Ich möchte gegen die ab 18.03.2024 bekanntgegebene 1. Änderung des Bebauungsplans „Stadtbahnverlängerung Littenweiler mit Ausgleichsflächen in Hochdorf“, Plan-Nr. 3-70a (Littenweiler) folgende Einwände vorbringen:

1.1 Ist-Zustand April 2024 ohne Ampelanlage aber mit Zug:

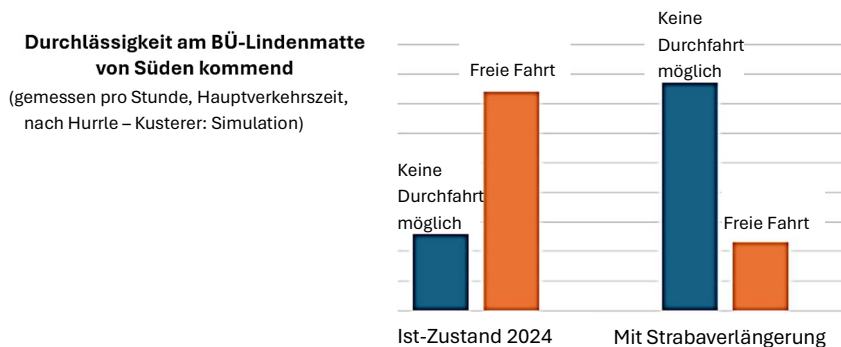
Die Studie legt im Worst-Case 3 Züge von Osten und 3 Züge von Westen pro Stunde zugrunde. Es wird auch stets mit der maximal ermittelten Sperrzeit gerechnet (links 175s, rechts 144s je Fahrt).

Im schlechtesten Fall ist aktuell die freie Fahrt aus südlicher und nördlicher Richtung während der Stoßzeiten in 957 Sekunden pro 3600 Sekunden unterbrochen. Das bedeutet grob gerundet:

Zu ca. 26% der Zeit besteht keine freie Fahrt, zu ca. 74% der Zeit ist freie Fahrt möglich.
